Instruction de mise à jour du X-F270 de la version 1.6 ou supérieure à la v4.1 incl. DAB FW

Note de modification pour SW v4.1 et version firmware DAB (V15-000A0A-01-0121-011B):

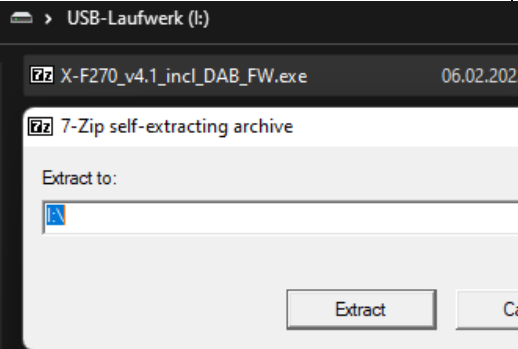
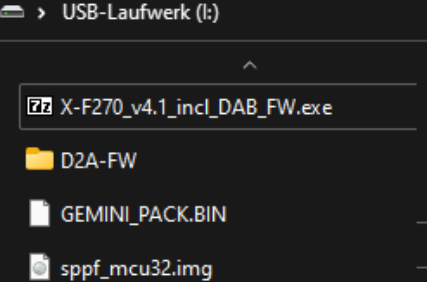
- o Réglage de la source DAB, nouvel affichage pour le tuner de fond, réglage pour le temps de lecture TPEG.

Il est recommandé de laisser le <<Temps de lecture TPEG>> réglé sur <<Low>> lorsque la recherche de canaux TPEG a réussi et que des messages sont affichés. Le réglage <<high>> ne doit être utilisé que si la couverture DAB est faible ou si le programme audio DAB n'est pas utilisé (par exemple, d'autres sources audio telles que FM ou USB sont entendues). Le suivi DAB-DAB et les mises à jour de la liste des stations seront exécutés moins souvent lorsque l'appareil est plus longtemps occupé par la lecture TPEG.
